Utilização provisória do CI TDA7057AQ substituindo o AN7522

Service Information

Durante a produção do modelo 29PT558/xx foi aplicado provisoriamente o circuito integrado TDA7057AQ código (4806 209 87772).

Figura 1

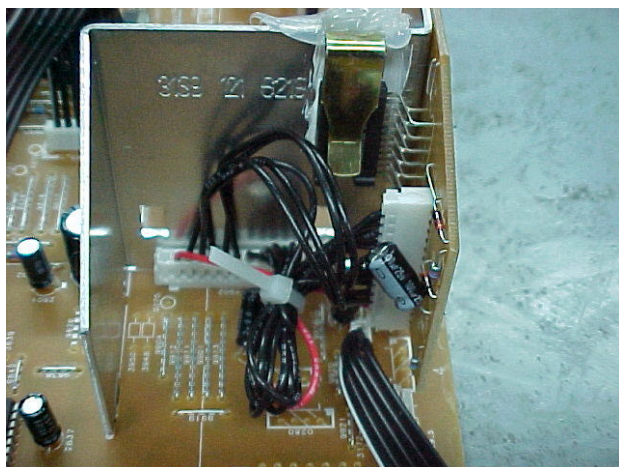
Devido a algumas diferenças de construção deste circuito integrado foi necessária a implementação de um painel impresso, conectores, cabo (veja Figura 1 e 2) sendo necessária também a substituição dos componentes 3907 e 6901.

Na necessidade de substituição do componente 7901 poderá ser aplicado qualquer um dos circuitos integrados, porém havendo disponibilidade, aplicar preferencialmente o circuito integrado AN7522N (9322 181 41682), sendo necessário que os itens 3907 e 6901 passem aos valores originais (veja Tabela 1).
